PLAN LOCAL D'URBANISME BIOCLIMATIQUE

Modification simplifiée n° 1

Rapport de présentation

Atlas au 1/2000 – planche F-04

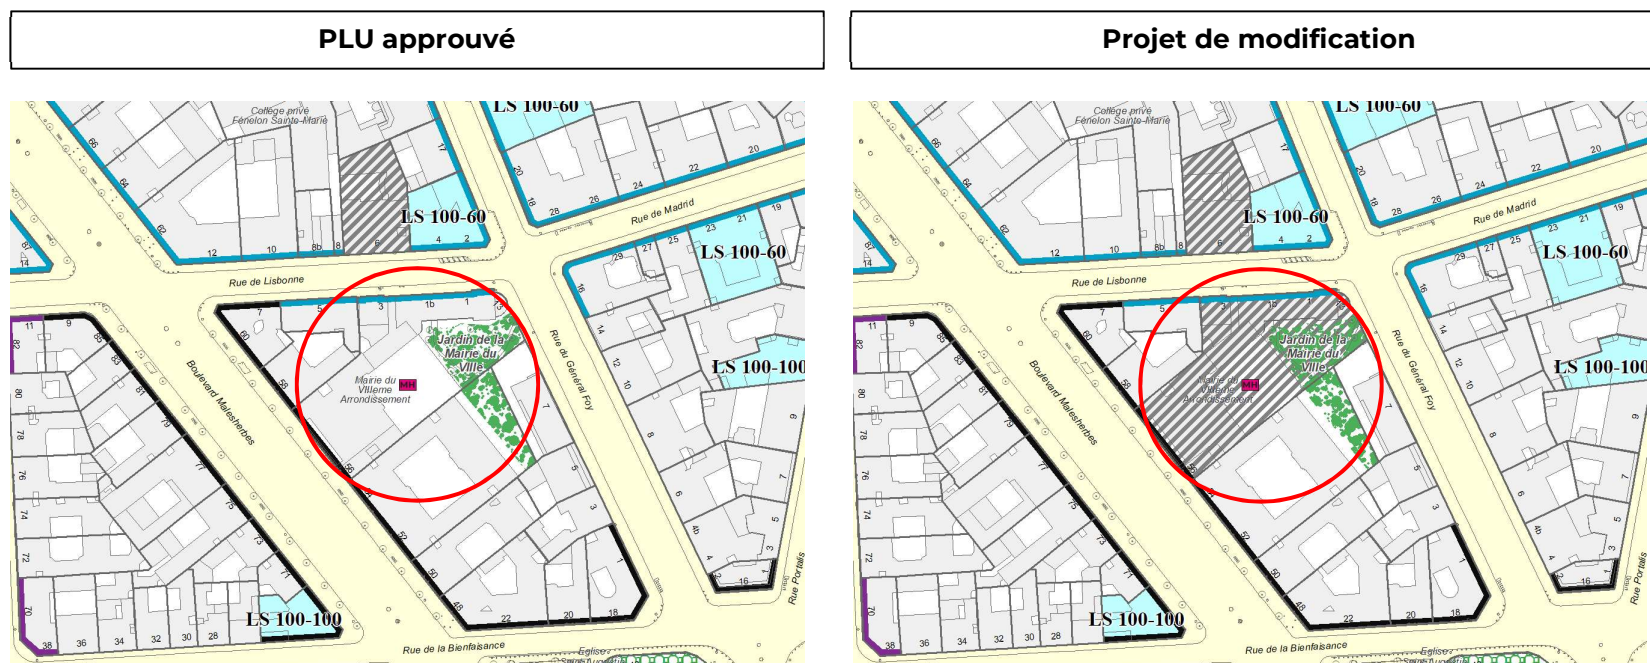
- **1-3 rue de Lisbonne (8^e arrondissement)**

Ajout du dessin du BP sur l'atlas pour mise en cohérence avec l'annexe X

Atlas au 1/2000 – planche D-03 E-03

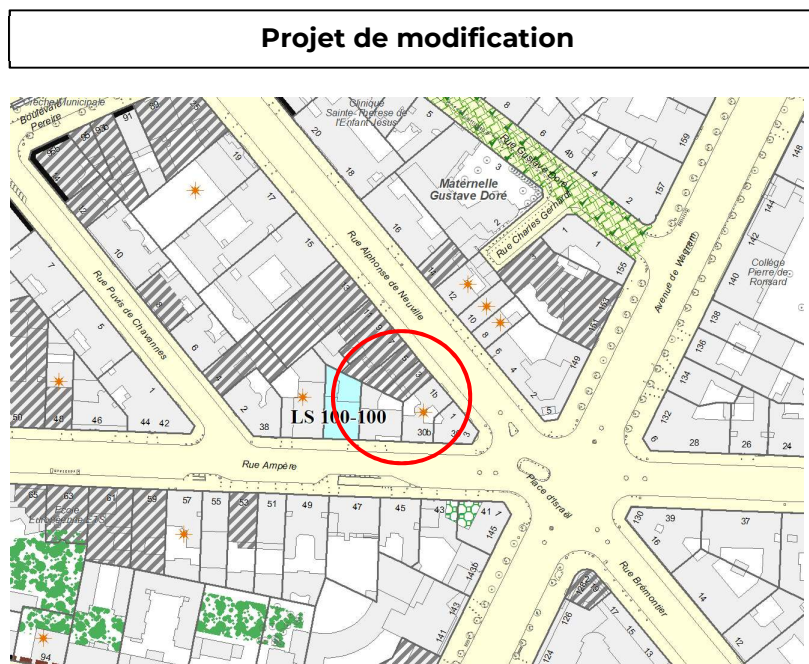
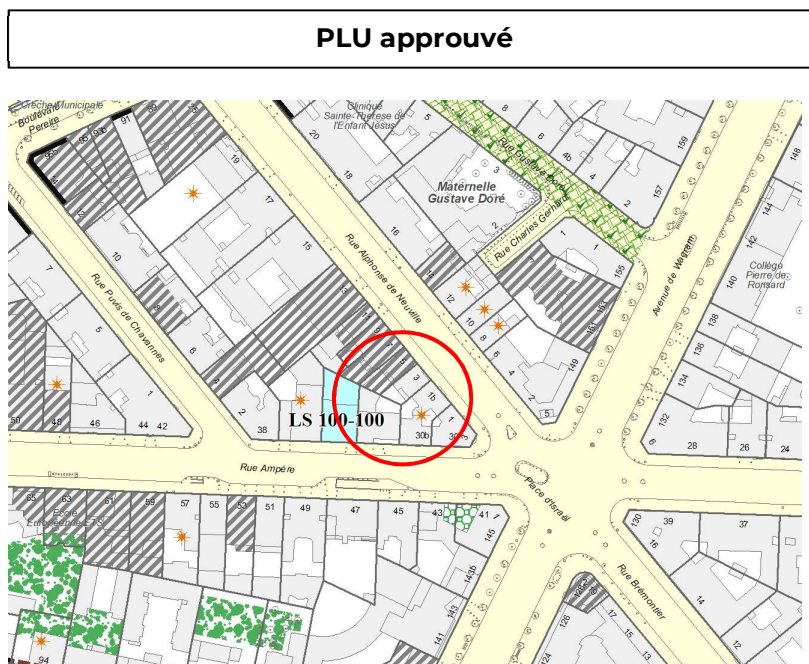
- **3 rue Alphonse de Neuville (17^e arrondissement)**

Ajout du dessin du BP sur l'atlas pour mise en cohérence avec l'annexe X

Atlas au 1/2000 – planche F-03

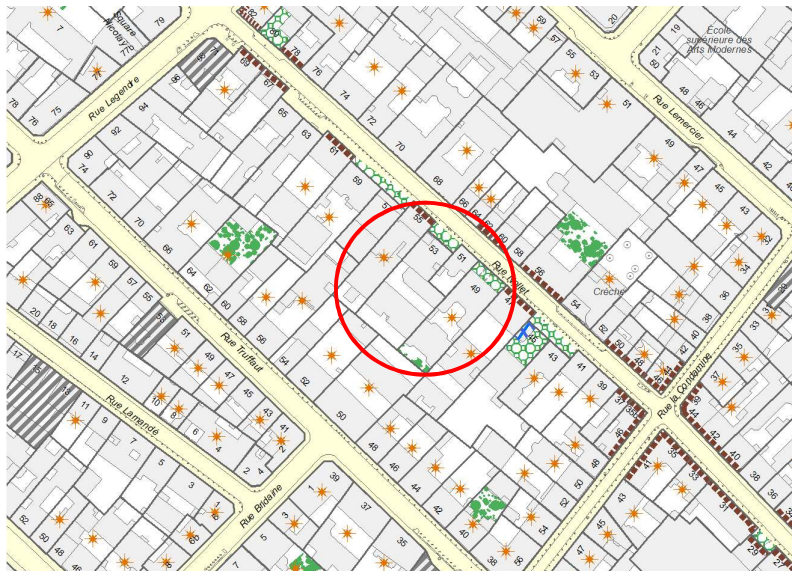
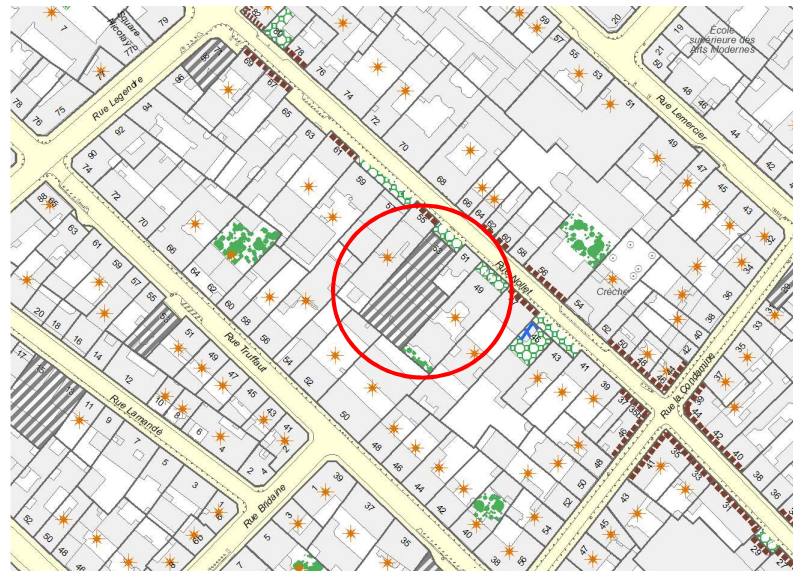
- **53 rue Nollet (17^e arrondissement)**

Ajout du dessin du BP sur l'atlas pour mise en cohérence avec l'annexe X

Atlas au 1/2000 – planche D-11 E-11

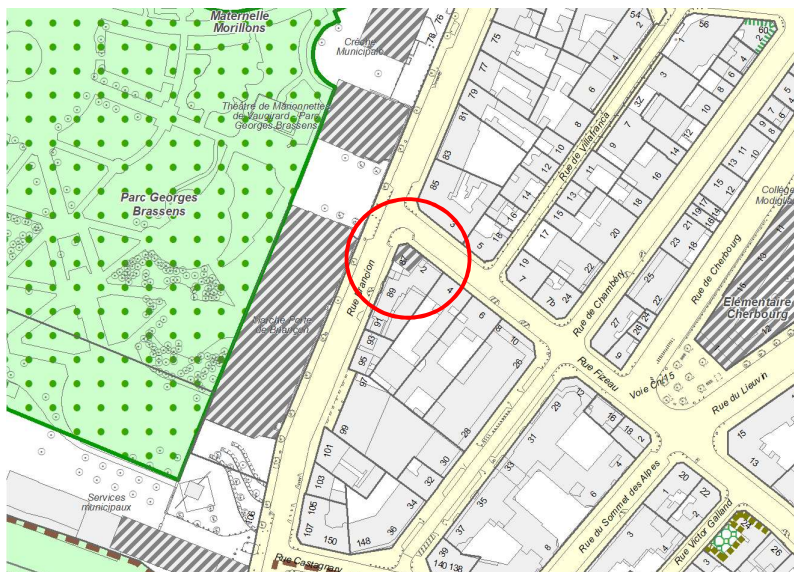
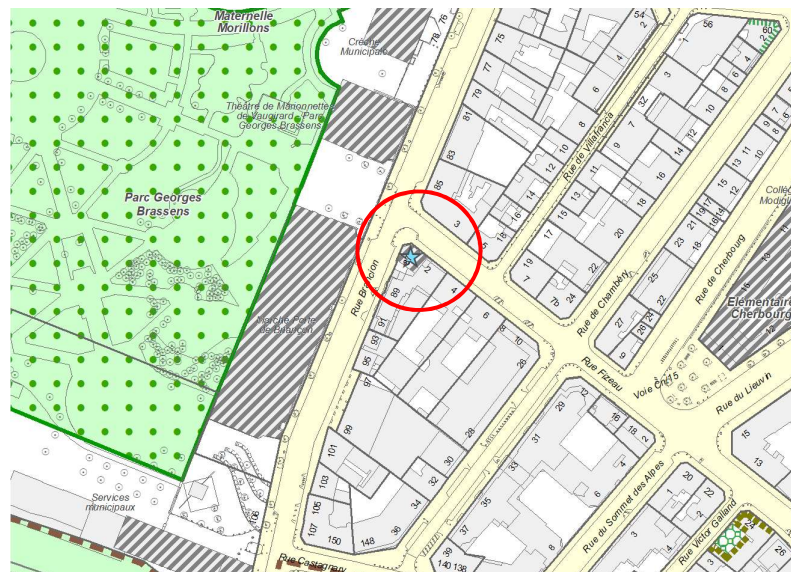
- **87 rue Brancion (15^e arrondissement)**

Ajout du dessin du BP sur l'atlas pour mise en cohérence avec l'annexe X

Atlas au 1/2000 – planche G-06

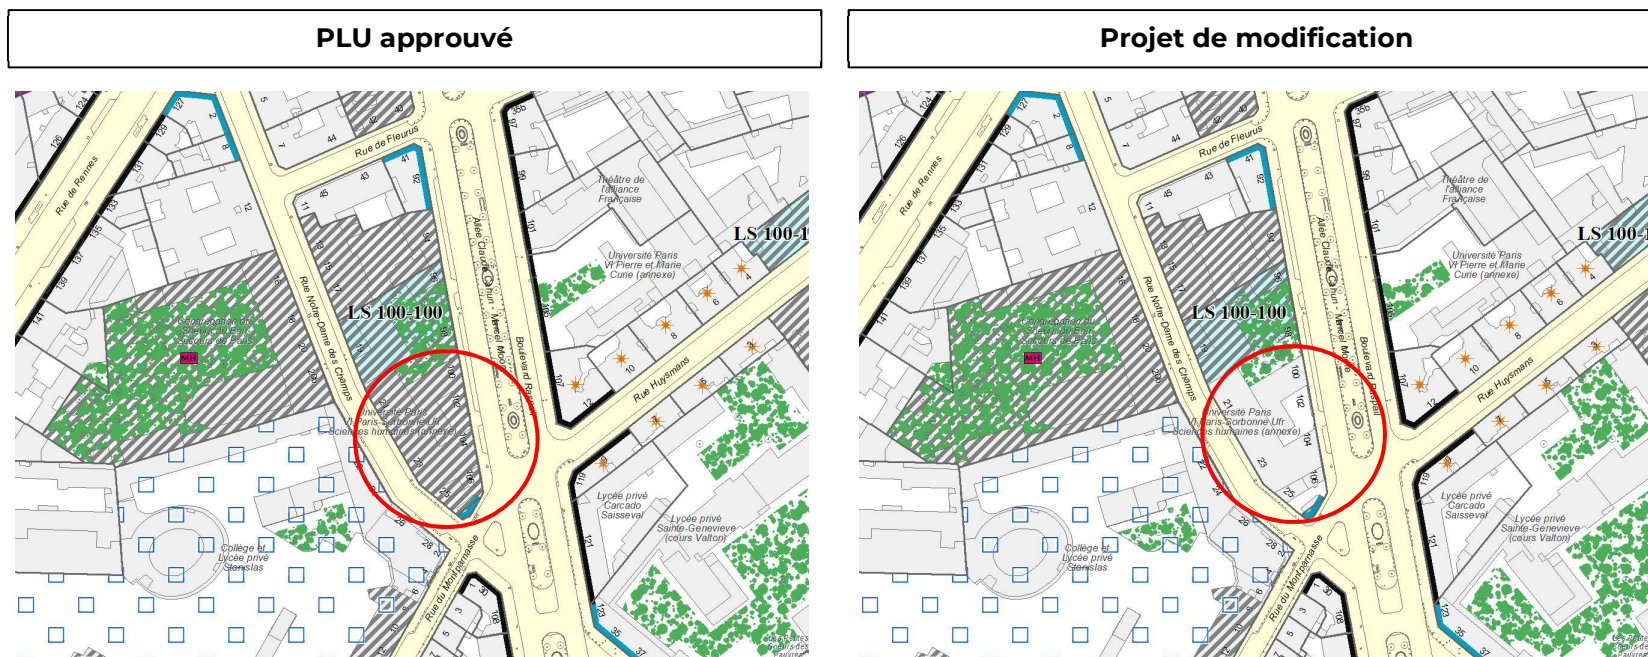
Ajustement du dessin sur l'atlas (prise en compte d'une division foncière)

Atlas au 1/2000 – planche H-08

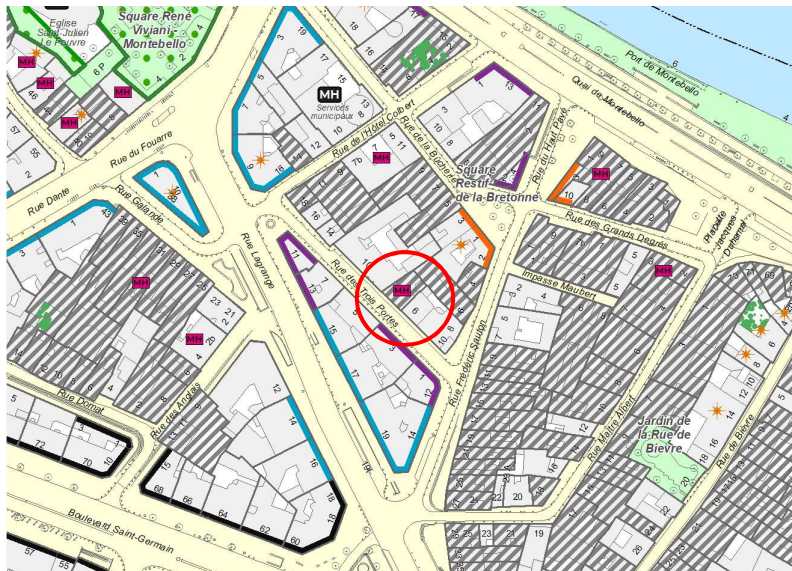
- **8 rue des Trois Portes (5^e arrondissement)**

Ajustement du dessin et déplacement du pictogramme MH sur l'atlas

Atlas au 1/2000 – planche I-04

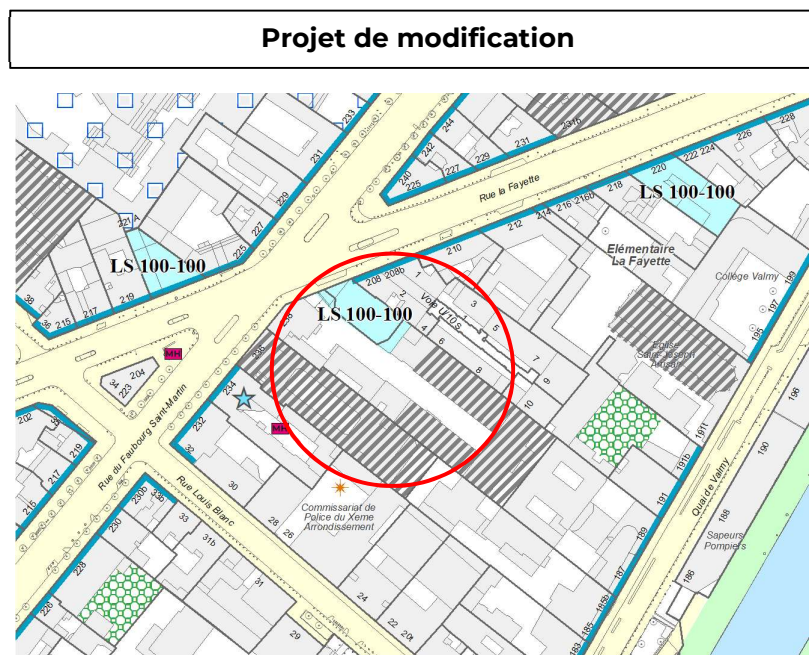
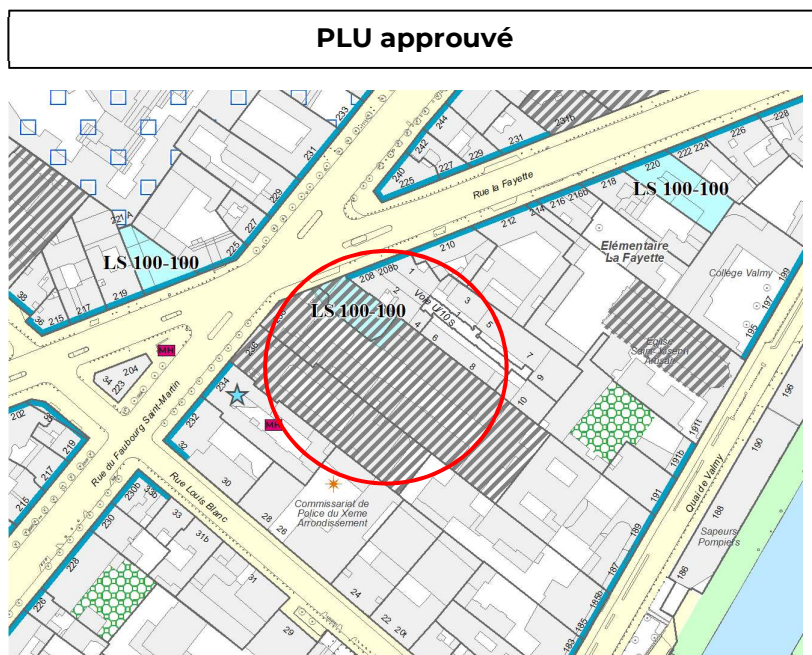
- **206b rue La Fayette (10^e arrondissement)**

Ajustement du dessin et déplacement pictogramme sur l'atlas

Atlas au 1/2000 – planche C-08

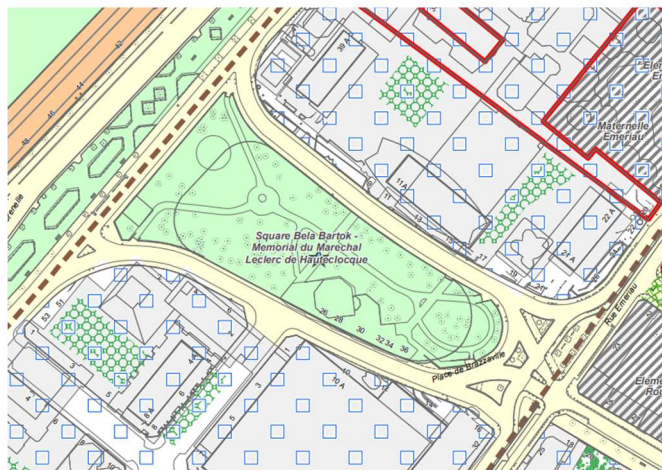
Déplacement d'un pictogramme et ajout d'un pictogramme sur l'atlas, correction du fond de plan

Extrait de l'atlas n°2
PLU approuvé le 20 novembre 2024

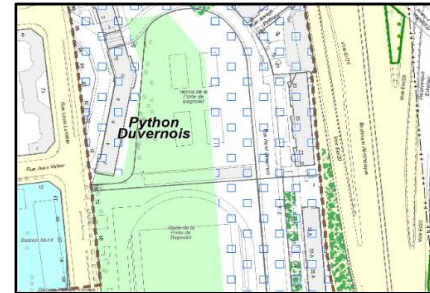
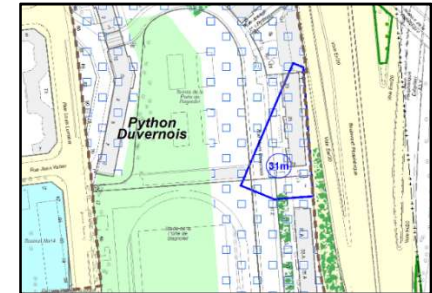
Le PLU approuvé le 20 novembre 2024 comporte une discordance dans les dispositions qui s'appliquent au lot n° 5 de la ZAC Python-Duvernois entre le contenu de l'OAP sectorielle « Portes de l'Est » et la section UG.3.2 du règlement. Cette discordance a pour effet d'interdire la mise en œuvre de la volumétrie du bâtiment prévue dans le programme du lot n° 5 de la ZAC en bordure du boulevard périphérique, bâtiment qui doit permettre d'assurer la protection phonique des bâtiments de logements disposés en second rang.

En effet, l'OAP sectorielle « Portes de l'Est » prévoit explicitement la réalisation de ces bâtiments écrans, qui ont été pris en compte dans l'évaluation environnementale du PLU pour la protection phonique qu'ils apporteront aux immeubles d'habitation qui se situeront en second rang : *« Les logements construits le long du parc et ceux réhabilités dans les tours permettent une habitabilité nouvelle adaptée aux exigences climatiques et source de bien-être. Ces logements majoritairement tournés vers le parc sont situés à distance du boulevard périphérique et sont par ailleurs protégés de ses nuisances par des bâtiments faisant écran ».*

Toutefois, les règles de gabarit-enveloppe applicables dans le Secteur des bâtiments et ensembles modernes (section UG.3.2 du règlement) dont relève l'opération, ne permettent pas la réalisation des constructions du lot n° 5 de la ZAC Python Duvernois telles que prévues dans le projet.

Atlas au 1/2000 – planche C-06

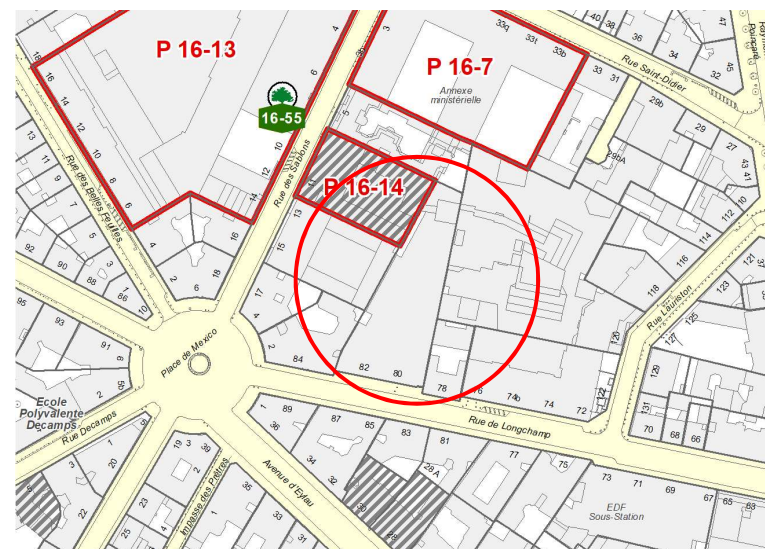
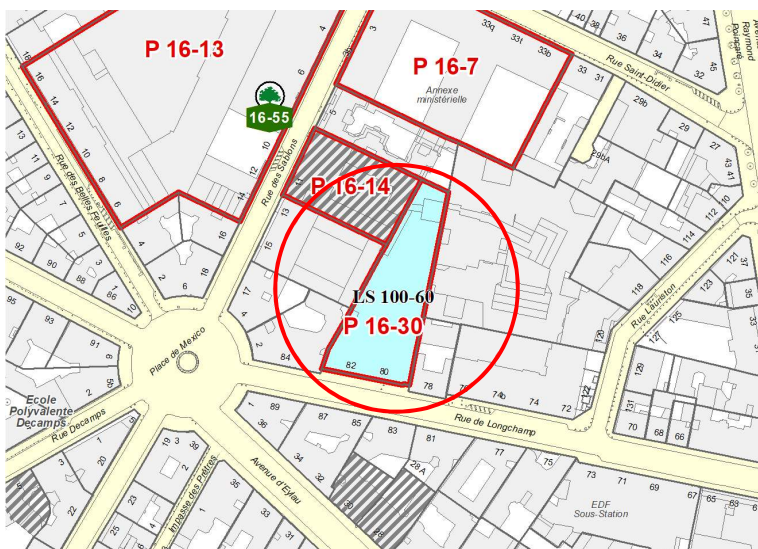
Cette modification concerne l'atlas n° 2 et les annexes IV et V du règlement.

Atlas au 1/2000 – planches D-03 et D-04

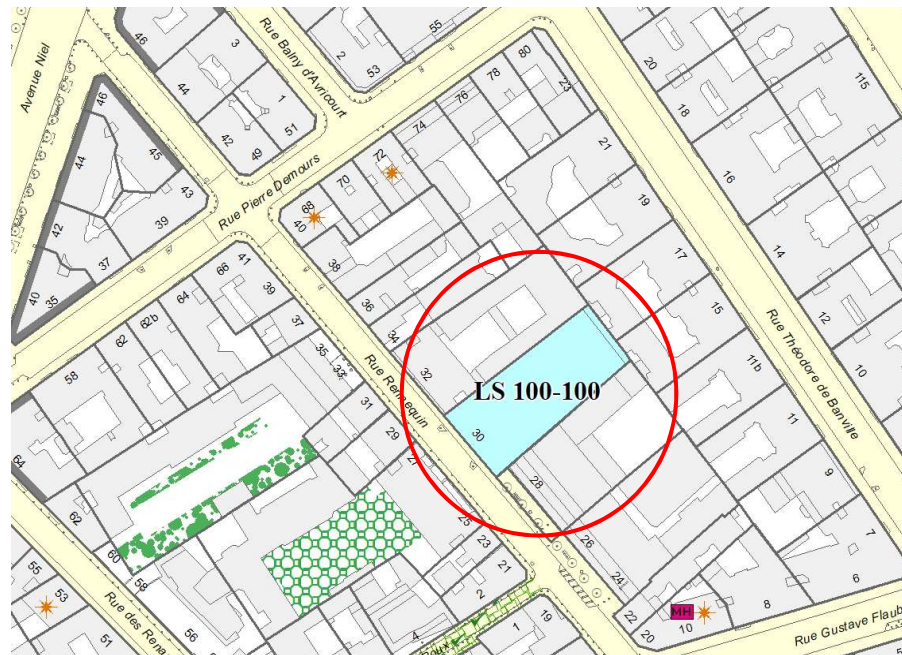
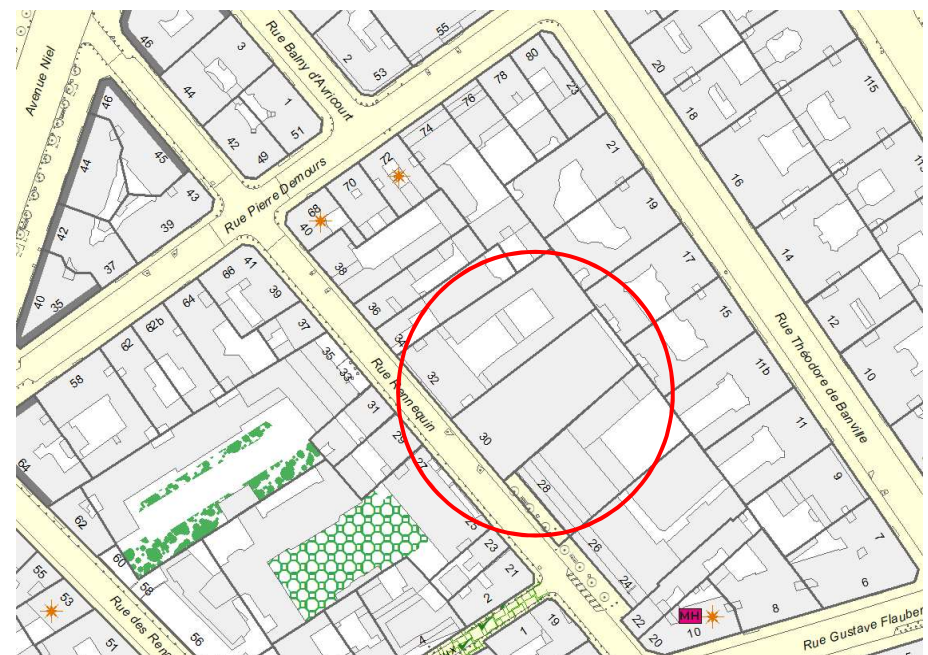
Cette modification concerne l'atlas n° 2 et l'annexe V du règlement.

Atlas au 1/2000 – planches D-06 et E-06

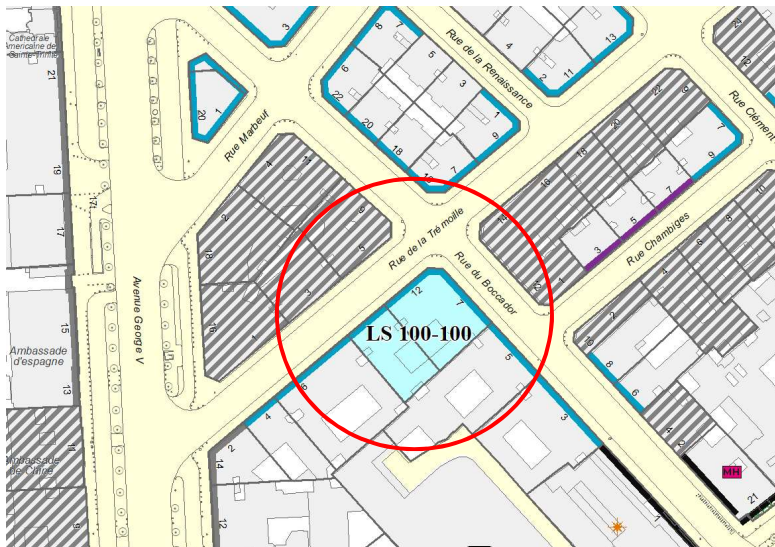
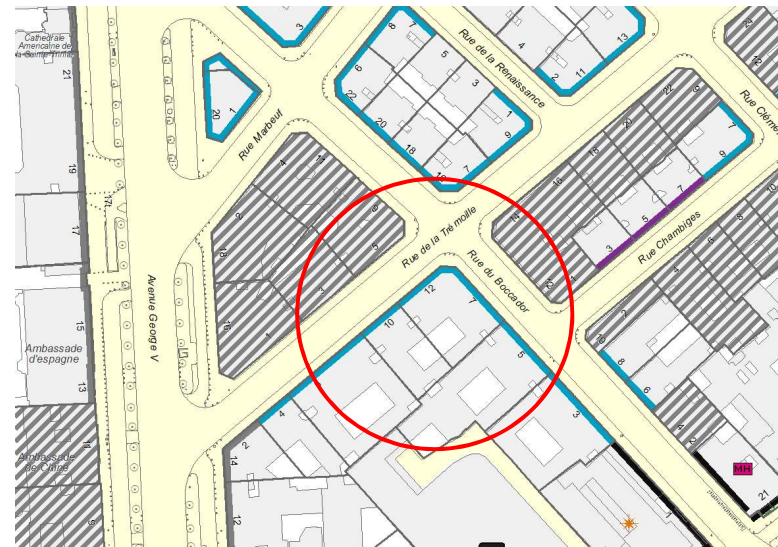
Ces éléments justifient de supprimer cet emplacement réservé. Cette modification concerne l'atlas n° 2 et l'annexe V du règlement.
